和泉公告

公告号: A23-008

EF1A系列隔爆型LED照明单元之撤销CE/ATEX认证

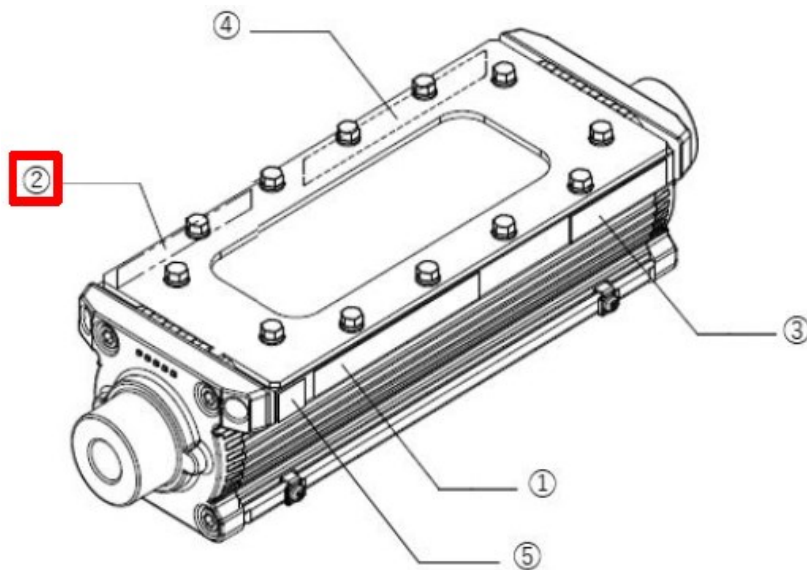
我们将撤销 EF1A 的 CE/ATEX 认证，因为从 2022 年 5 月 4 日起它将不符合 EMC 指令 (EN55015: 2019 ver.)。

因此，请注意 EF1A 不能在欧洲使用。

说明书中 CE/ATEX 标记和部分产品标签将被删除。

<产品标签>

标签在下图 2 的位置将有变化。
